Fontenay-aux-Roses, le 19 décembre 2019

Avis IRSN n° 2019-00291**Objet :** Plan national de gestion des matières et des déchets radioactifs - Stockage en l'état des fûts de déchets bitumés dans Cigéo - Maîtrise des risques et principes d'évolution de conception**Réf. :** Lettre ASN CODEP-DRC-2019-043554 du 12 novembre 2019

Figure 2 : Phénomènes et conséquences potentielles d'un emballement de FEB

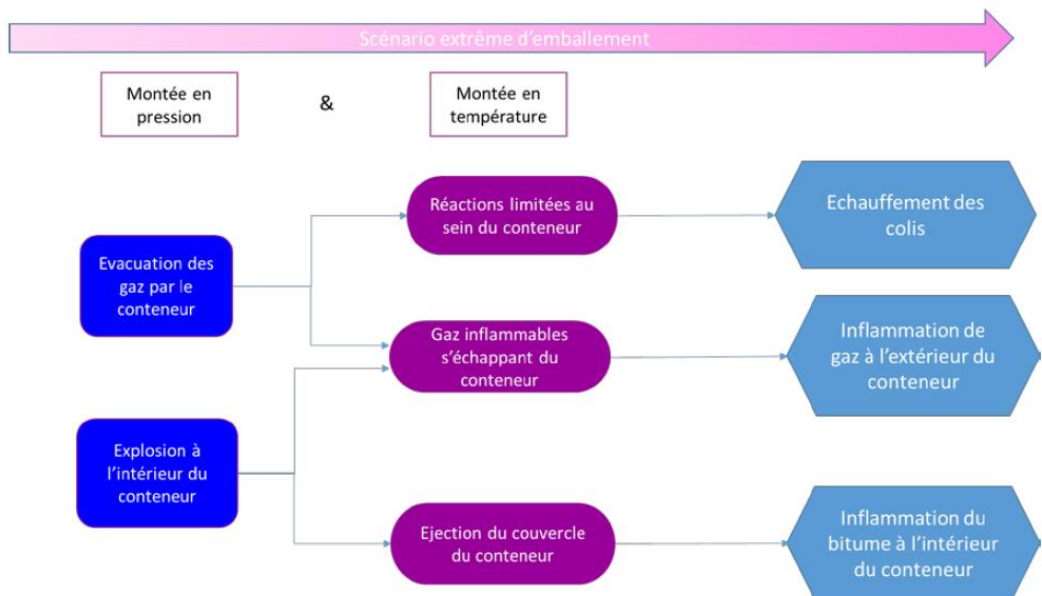
S'agissant du scénario extrême, l'Andra liste les conséquences potentielles pouvant résulter d'un emballement (cf. figure 2 en annexe 2 au présent avis). Outre l'échauffement du FEB lié à la réactivité et l'inflammation de l'enrobé, des effets de montée en pression du colis de stockage sont mentionnés et conduisent notamment l'Andra à s'interroger sur la possibilité de production de gaz inflammables s'échappant du colis et d'éjection du couvercle du conteneur de stockage. L'Andra prévoit ainsi la réalisation d'essais sur la tenue du conteneur de stockage à un feu interne et de simulations pour déterminer le niveau de pression qui conduirait à l'éjection du couvercle. A cette étape, l'Andra s'appuie sur des résultats existants pour évaluer la capacité du colis de stockage à conserver son intégrité et assurer une fonction de compartimentage en cas d'emballement d'un FEB. Ainsi, dans sa note, l'Andra présente des résultats d'essais de montée en pression du colis de stockage réalisés au stade du dossier d'options de sûreté (DOS) de Cigéo et fait état *i*) d'une surpression limitée (400 Pa environ) mesurée dans le colis de stockage lors d'un essai d'évacuation de gaz reproduisant le cas d'une bouffée d'H₂ (débit de 10L.h⁻¹) ainsi que *ii*) de la tenue mécanique du couvercle d'un conteneur de stockage lors d'un essai d'explosion interne (concentration en H₂ de 32,5% dans l'air).

L'IRSN constate le caractère liminaire de la conceptualisation du scénario extrême et approuve la démarche de l'Andra prévoyant d'engager des études et des essais dédiés afin de définir ce scénario, en support à l'identification des dispositions nécessaires de limitation des conséquences, incluant l'absence de propagation de l'emballement aux colis de stockage voisins. A cet égard, l'IRSN souligne que la démonstration de la tenue du couvercle en cas de montée en pression reste à apporter. En effet, les conditions des essais existants liés à la tenue mécanique du couvercle des conteneurs de stockage ne sont pas représentatives d'un scénario d'emballement d'un FEB (gonflement du bitume, dégagements de H₂ et de gaz de pyrolyse, etc.). L'enjeu d'une telle démonstration est mis en exergue par les premiers résultats des calculs exploratoires de propagation thermique dans un alvéole de stockage en l'absence de couvercle présentés par l'Andra en annexe de sa note. Ces calculs montrent que des températures supérieures à 100°C sont atteintes en quelques heures en peau de colis primaire des colis de stockage voisins et que l'absence de propagation de l'emballement (si la tenue mécanique du couvercle n'est pas acquise) n'est pas garantie. En outre, l'IRSN observe que l'impact de l'inflammation de gaz s'échappant du colis de stockage sur les colis voisins au regard de la dynamique de propagation n'a pas fait l'objet d'étude à ce stade. **En conséquence, l'IRSN estime que les éléments permettant de conclure que le colis de stockage conserve son intégrité en cas d'emballement des réactions exothermiques au sein d'un FEB ne sont pas réunis. La réalisation des études et essais prévus par l'Andra est indispensable pour apporter cette démonstration.**

- R1. présente une définition du scénario extrême d'emballlement de réactions exothermiques au sein d'un FEB qui s'appuie sur une évaluation de la surpression maximale générée par un tel emballlement dans le colis de stockage tenant compte de l'ensemble des phénomènes et conséquences possibles de cette surpression sur l'état du colis et de son environnement immédiat.

Figure 3 : Remplissage des alvéoles dédiées aux colis de stockage des déchets bitumés au stade du DOS (à gauche) et proposition à l'étude (à droite)

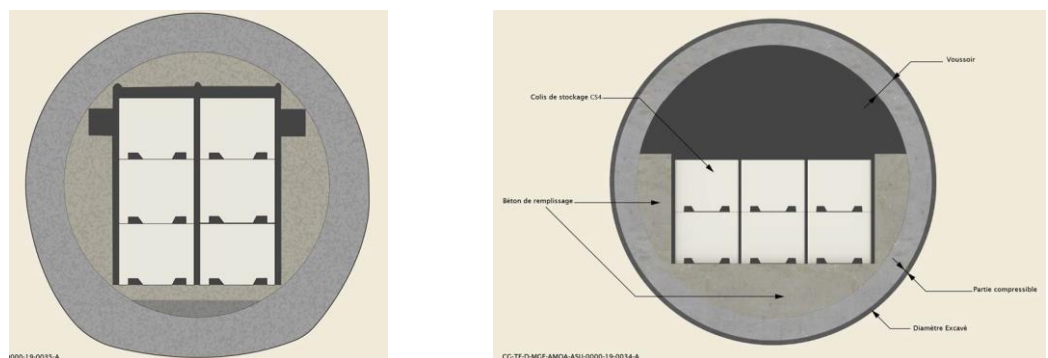
L'Andra présente une évolution de l'agencement des colis de stockage des FEB, à présent sur deux niveaux au lieu de trois afin de disposer d'un espace libre en partie haute de l'alvéole (cf. figure 3 en

annexe 2 au présent avis) et ainsi permettre la mise en œuvre de dispositions complémentaires visant à renforcer la capacité à surveiller et à intervenir en cas d'événement. Ces dispositions consistent notamment en :

- un système de manutention complémentaire dédié au retrait d'un ou plusieurs colis de stockage en situation accidentelle. Ce système doit permettre un retrait plus rapide de colis de stockage (retrait d'au maximum deux colis avant de retirer un colis de stockage identifié comme suspect) qu'avec le système de référence (pont stockeur) ;
- un dispositif fixe en parois d'alvéole pour la surveillance de la température ambiante autour des colis de stockage par fibres optiques couplé au développement de moyens mobiles de surveillance et de diagnostic (robot équipé d'un bras télémanipulateur, de caméras et d'instruments de mesure) ;
- un système complémentaire d'extinction qui doit pouvoir être acheminé au plus près des colis de stockage (« robot pompier »).

L'IRSN estime que ces éléments sont de nature à améliorer la maîtrise du risque lié à l'incendie dans les alvéoles MAVL de Cigéo. En particulier, l'IRSN souligne les avancées que constituent, sur le plan des principes, les possibilités de surveillance à proximité des colis de stockage et, le cas échéant, de retrait rapide de ces colis. Leur faisabilité technique reste toutefois à démontrer. A cet égard, certaines incertitudes, mises en exergue lors de l'examen du DOS en 2017, demeurent en raison :

- des difficultés inhérentes à la surveillance de déchets stockés dans un alvéole irradiant inaccessible à l'homme de 500 m de long pendant une exploitation séculaire. En particulier, tout en soulignant l'intérêt de mettre en œuvre un dispositif de surveillance continue dans l'alvéole, l'IRSN s'interroge sur la faisabilité de la surveillance par fibres optiques disposées en parois d'alvéole en termes de délais et de sensibilité de détection d'échauffements des colis de stockage (présence de surconteneurs de stockage entravant la détection d'évolutions de la température des colis de stockage en rangée centrale) ;
- des difficultés de mise en œuvre de dispositifs d'extinction avec des capacités adaptées à l'extinction d'un FEB en colis de stockage (i.e. derrière 20 cm de béton).

L'IRSN souligne également que si un système de manutention complémentaire constitue une évolution satisfaisante, l'Andra n'a pas présenté d'élément sur la gestion après leur retrait des colis de stockage pour lesquels une augmentation de la température susceptible de conduire à un emballement des réactions exothermiques aurait été détectée. Cette gestion pourrait conduire à des renforcements d'exigences sur l'alvéole ou à des modifications de sa conception, par exemple si les colis retirés devaient séjourner dans une zone tampon avant d'être évacués en surface.
